**Projet dénommé « Aménagement de la Combe de Coulouvrier »
sur les communes d'Arâches-la-Frasse, Morillon et Samoëns
(Haute-Savoie)**

**Avis de l'Autorité administrative de l'État compétente en matière
d'environnement**

**Avis n°2016-ARA-AP-00041
n°2016-ARA-AP-00042
n°2016-ARA-AP-00043
n°2016-ARA-AP-00044
n°2016-ARA-AP-00045
n°2016-ARA-AP-00046
n°2016-ARA-AP-00047
n°2016-ARA-AP-00048
n°2016-ARA-AP-00049
n°2016-ARA-AP-00050**

émis le 14 DEC. 2016

Source : Etude d'impact, p.42

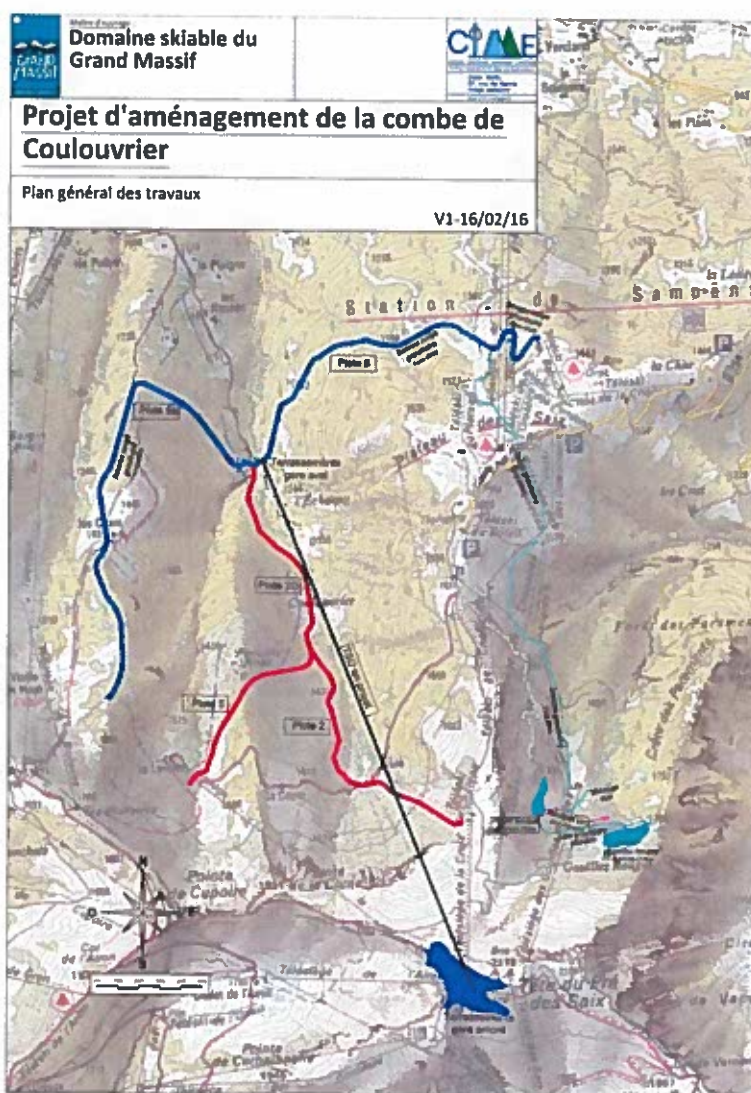
(1) Le nombre total d'enneigeurs est, a priori, de 70 (p.59). La page 43 de l'étude d'impact fait mention de 65, contrairement au reste du document. Il conviendrait de mettre en cohérence ces valeurs.
